Deckplan 10.1 Blatt 5 T
vom 29.06.2018
ersetzt
Grunderwerbsplan 5, Unterlage 10.1 Blatt 5
vom 29.08.2014

FESTSTELLUNGSENTWURF

Markt Kleinwallstadt		Unterlage / Blatt-Nr.: 10.1 / 5 T
Straße / Abschn.-Nr. / Stat.: St 2309_390_0,500-1,300		Grunderwerbsplan 5
PROJIS-Nr.:		landschaftspfleger. Maßnahmen Ausgleichsmaßnahmen 6.10 - 6.11
		Maßstab: 1 : 1000
St 2309 Bau einer Ortsumfahrung Kleinwallstadt mit Neubau Mainbrücke südlich Kleinwallstadt		
Aufgestellt: 29.08.2014 / 29.06.2018 Markt Kleinwallstadt		
 Peter Maidhof

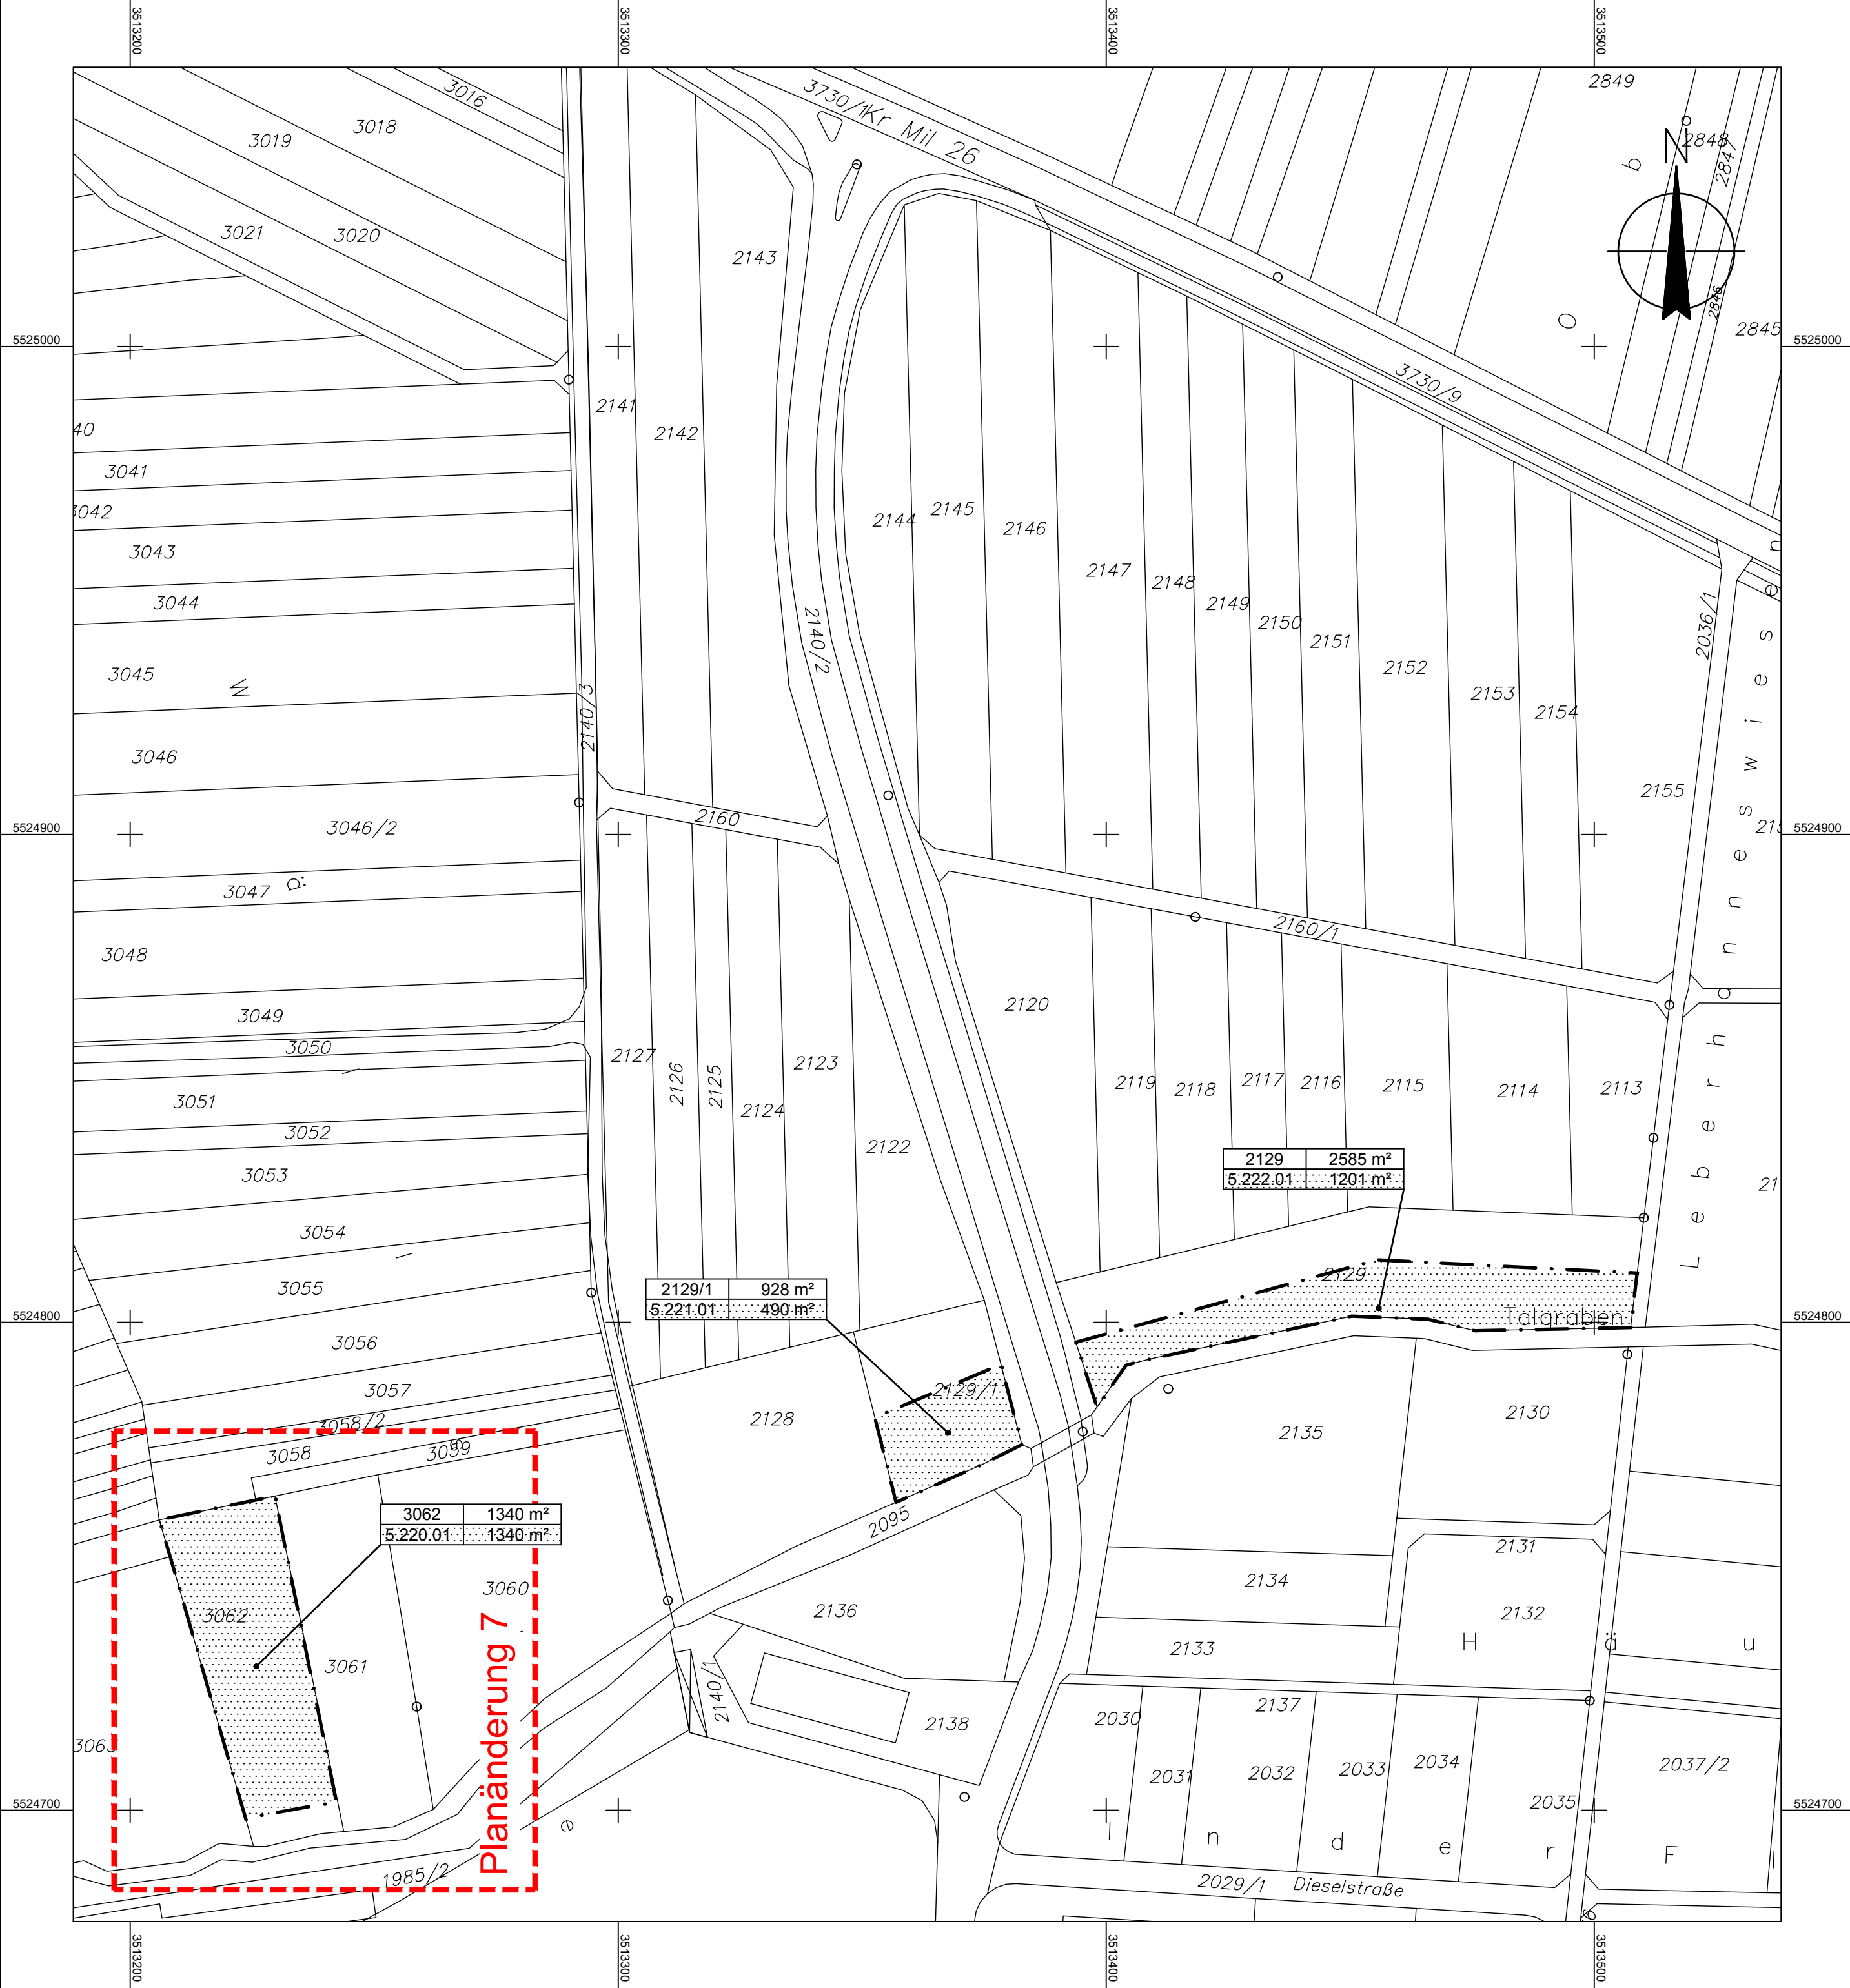
PL 7	Ausgleichsmaßnahme A10: Verkleinerung des Umgriffs	30.01.2018	Heyne
Nr.	Art der Änderung	Datum	Zeichen
